Change_UFSK_FSN_500_XLE_kopfseitiges Absinken
Liegefläche_SN2000-4506_230531_fr.docx

Information sur la sécurité

Utilisation limitée des fauteuils de soins 500 XLE avec les numéros de série 2000-4506

INTERDIT - Positions critiques!

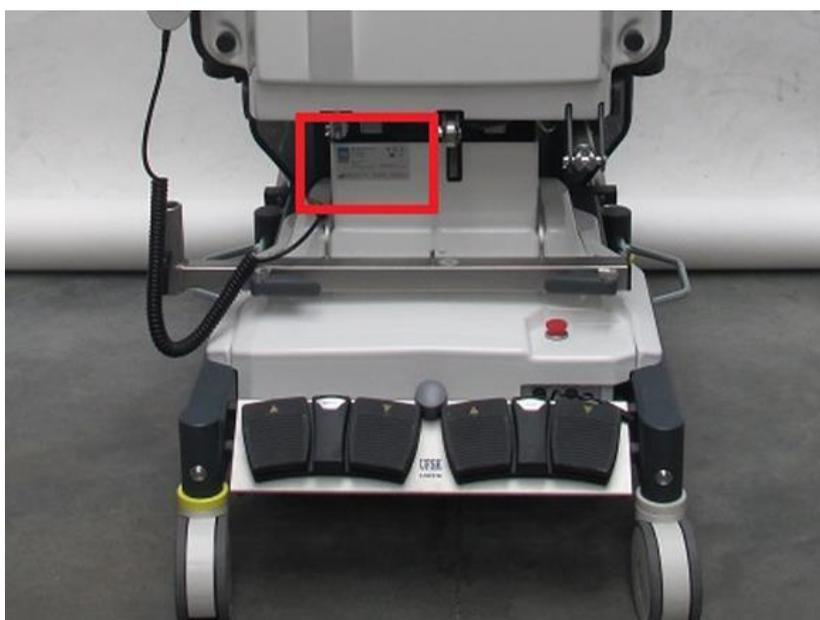
INTERDIT! Il est interdit d'incliner la partie du siège en sortant le mécanisme d'entraînement de la partie du siège. Les positions mémorisées doivent être adaptées.

Le non-respect des positions de sécurité peut entraîner, dans le "pire des cas", une séparation du mécanisme d'entraînement du siège.

ATTENTION: La partie assise doit être en position horizontale par rapport au sol (voir coussin vert), le mécanisme d'entraînement de la partie assise reste alors en position rentrée (composant marqué en vert). Les déplacements de réglage, comme par exemple la position de réinitialisation, restent possibles (voir les positions de réglage du dossier et de la partie jambes représentées en gris).
